改善箇所説明図

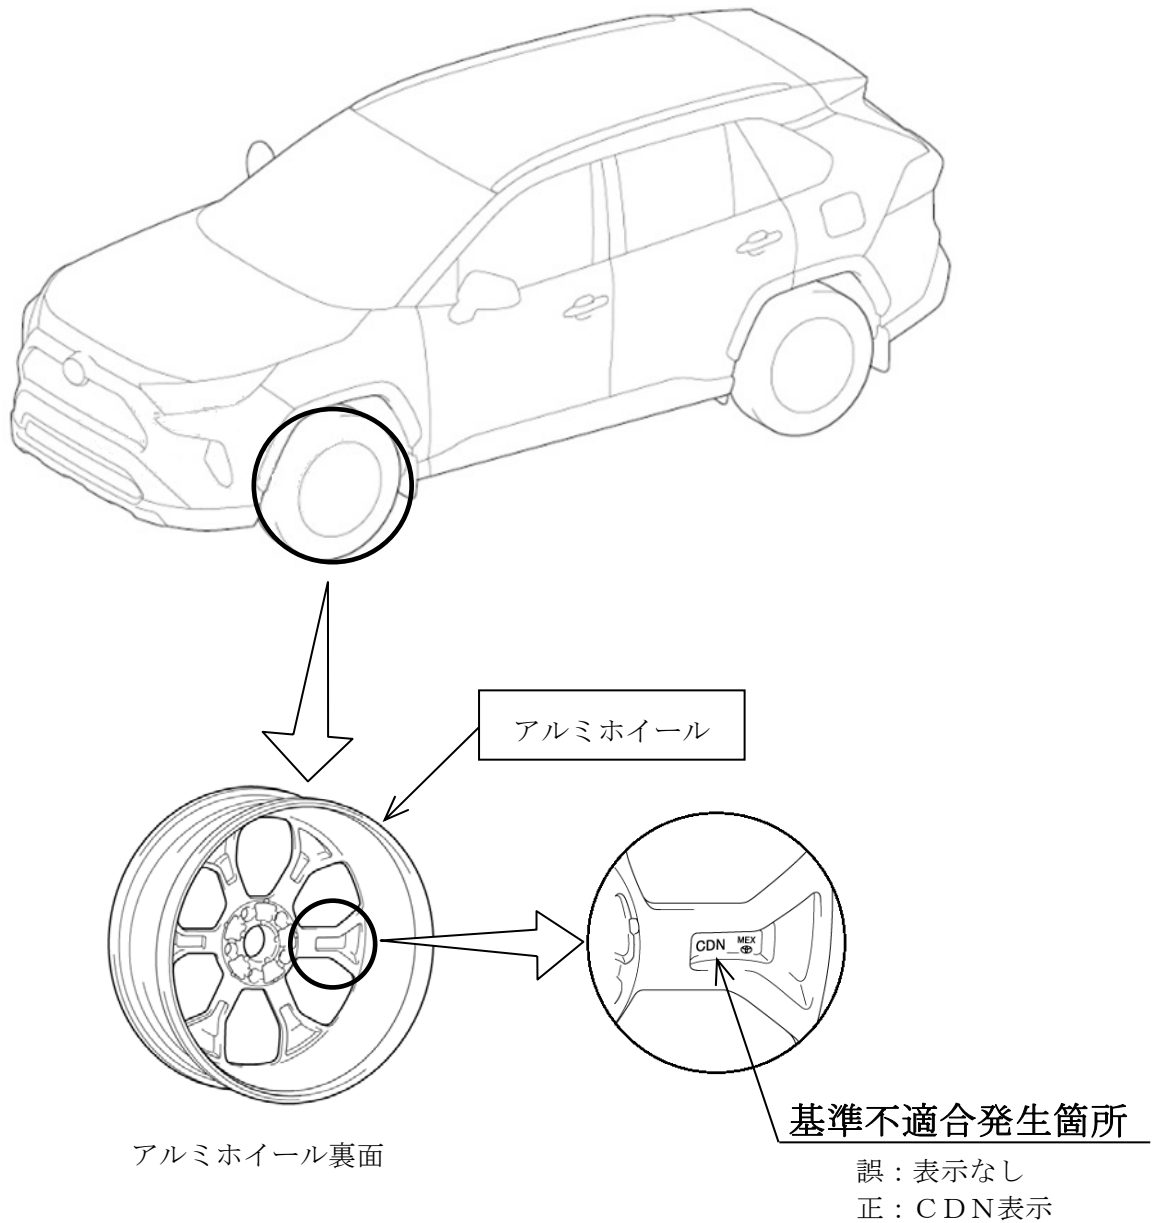
アルミホイールにおいて、製造管理が不適切なため、車両を代表する記号表示がない海外仕様のホイールを誤って装着したものがあ。そのため、保安基準第9条（走行装置等の基準）に適合しない。

全車両、ホイール裏面の車両を代表する記号表示を点検し、表示がないものは良品と交換する。

識別：改善済車両には車台番号打刻位置のハイフン下に黄色ペイントを塗布する。
